710 - INSP
 ISO/IEC 17020
 Origineel verslag

Niet conform

Verslagnummer:
 41/16062025/48408/53638/1

Inspectie adres: Leuvenstraat 23, 3020 Herent (België)
 Type: Verkoop [Afd 8.4.2]

Elektrisch bord

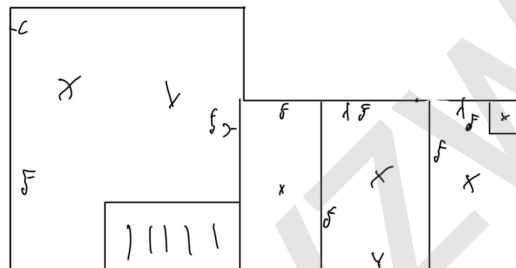
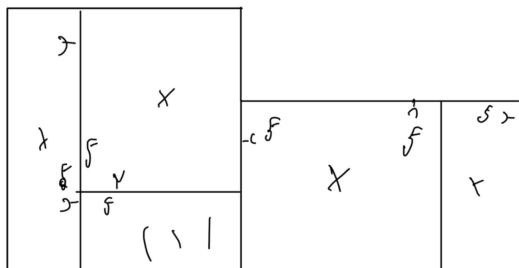
- Er ontbreken afdekplaatjes in het elektrisch bord. - Afd 5.2.6; oAfd 4.2.2.3
 - De installatie is niet aangevuld met een differentieelstroombeschermingsinrichting met hoge of zeer hoge gevoeligheid. - oAfd 4.2.4.3

- De houders van de penautomaten zijn niet uitgerust met een kaliberstuk. - oAfd 5.3.5.5.a
 - Een of meerdere stopcontacten zijn niet van kinderbeveiliging voorzien. - oAfd 4.2.2.3.b; Afd 8.2.1; Afd 8.2.2

- Het verdeelbord is onvoldoende gemarkeerd. Individuele markering, voedingsspanning en/of gevarendriehoek ontbreken. - oAfd 3.1.3.3; Afd 9.4.1
 - De beschermingsgraad van de ruimte moet ten minste IPXX-D zijn voor ruimtes publiek toegankelijk en IPXX-B voor gewone ruimtes. - oAfd 4.2.2.3

- Er is geen differentieelstroombeschermingsinrichting geplaatst aan het begin van de installatie. - oAfd 4.2.4.3.b; oAfd 5.3.5.3
 - De penautomaten/zekeringen zijn niet van hetzelfde type. -

- De penautomaten/zekeringen van hetzelfde circuit zijn niet van dezelfde nominale grootte. - oAfd 5.3.5.5
 - Het gebruik van kabels van het type VTMB, VTLB en/of VTLmB is verboden in de vaste installatie. - Hfdstk 2.7; Afd 5.2.7; Afd 5.2.9
